Meie 07.09.2023 nr 7.1-1/23/18864-2

**Viljandi maakonnas Viljandi vallas Taganurga  
külas Lepiksaare tee ristumiskoha ehitamise  
nõuded**

Olete esitanud Transpordiametile avalduse Viljandi maakonnas Viljandi vallas Taganurga külas riigiteedelt nr 51 Viljandi - Põltsamaa (edaspidi *riigitee 51*) km 34,490 ristumiskoha projektile nõuete väljastamiseks. Olemasoleva ristumiskoha rekonstrueerimine ja ehitus on vajalik Riigimetsa Majandamise Keskuse (RMK) „Rebassaare – Liivasaare metsaparandusobjekti rekonstrueerimine ja ehitamine“ metsateede rekonstrueerimise ja ehitamise projekti raames.

Joonis 1. Ristumiskoha pikikaldete kujundamine

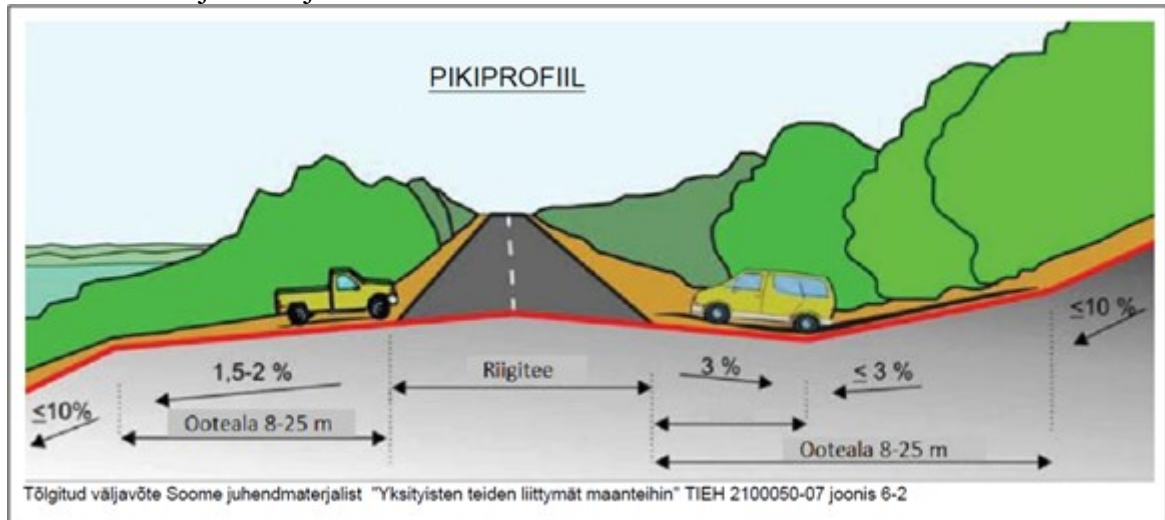
- 8.3. Mõõdistusala ja uuringud peavad olema piisavad projekti koostamiseks ja kontrollimiseks.
- 8.4. Mõõdistada olemasolevad riigitee veeviimarid mahus, mis on vajalik eelvoolu tagamiseks.
- 8.5. Projekti kooskõlastamiseks esitamise hetkel peab olema geodeetilise mõõdistuse sh kooskõlastuste vanus kuni üks aasta.
9. Ristumiskoha plaanilahenduse koostamisel lähtuda Transpordiameti tüüpjoonise II, põhimõtetest. Pöörderaadiused määrata liikluskoosseisu kõige ebasoodsama sõiduki pöördekoridoride järgi. Kujutada pöördekoridoreid joonistel.
10. Ristumiskoht projekteerida riigiteega võimalikult täisnurga all. Ristumiskoha pikikalded määrata vastavalt alltoodud joonise põhimõtetele arvestusega, et riigitee alusele maale sademeveett üldjuhul ei juhitata.
